「識別点滅灯火」の保安基準に係る追加の検証

「識別点滅灯火」の保安基準に関するご意見について

2. 灯火の点滅回数による判別しやすさ

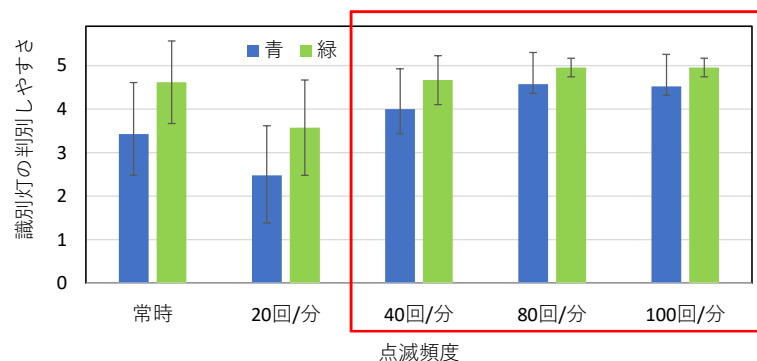
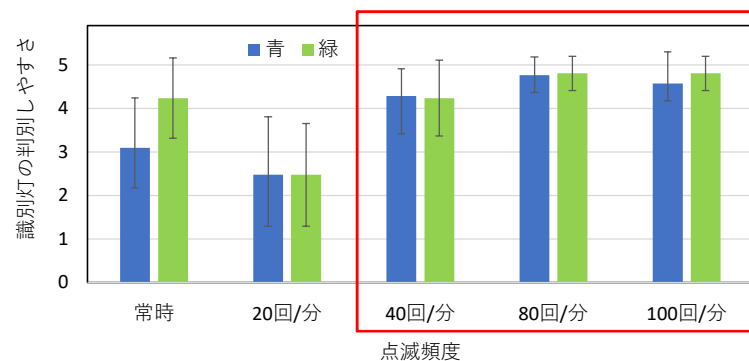
- 緑色は青色よりも色を判別しやすい。
- 20回/分は常時点灯よりも識別灯を判別しにくい。また、40回/分の識別灯の判別しやすさは、常時点灯と比較して同等以上。
- 80回/分と100回/分の識別灯の判別しやすさは同等。

②識別灯の点灯・点滅が煩わしい (単独)

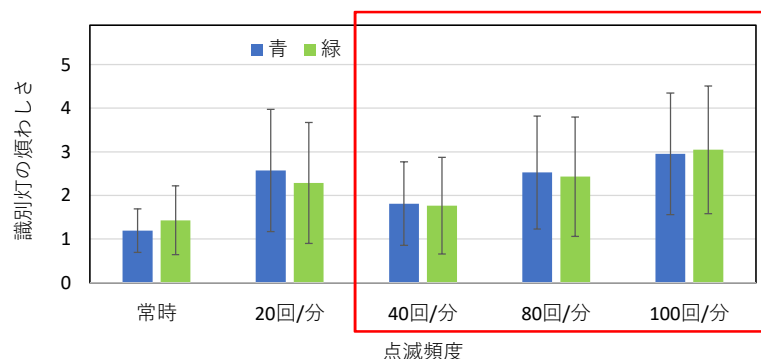
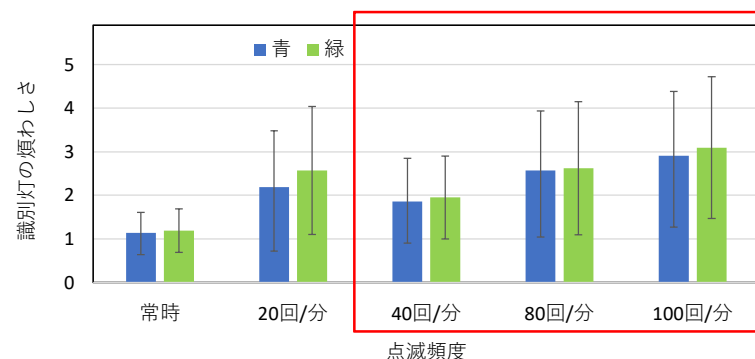
- 点灯・点滅の煩わしさは緑色と青色でほぼ同じ。点滅の中では40回/分の煩わしさが最も低い。

動画①： 識別灯75回/分、 方向指示器75回/分(非同期)

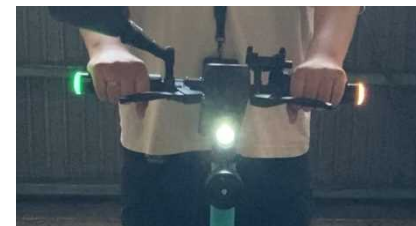
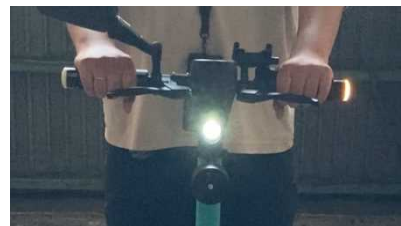
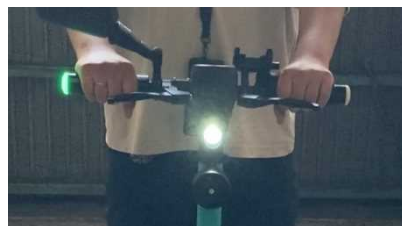
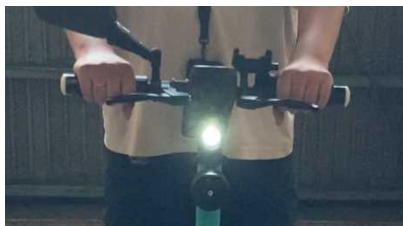
1. 識別灯の点滅周期について
 - 40回/分よりも高い方がより認識しやすい
2. 識別灯の点滅パターンについて
 - 点滅パターンによって認識しやすさに大きな差異は認められない
(認識しやすさは人により異なると考えられる)
3. また、検討の前提として以下についても考慮
 - 同等の速度域である電動車椅子、シニアカー等と比べ、方向指示器の搭載を求めており、安全上高い水準となっている
 - 保安基準の原則に基づき、安全確保上、必要以上に制限を課すべきではない

⇒ 上記を踏まえ、以下のとおりとしたい。
点滅周期は、既存の点滅灯火の基準も参考に、**60~120回/分**とし、
方向指示器と点滅周期を統一させる必要はなく、点滅パターンについても同期させる必要はない。
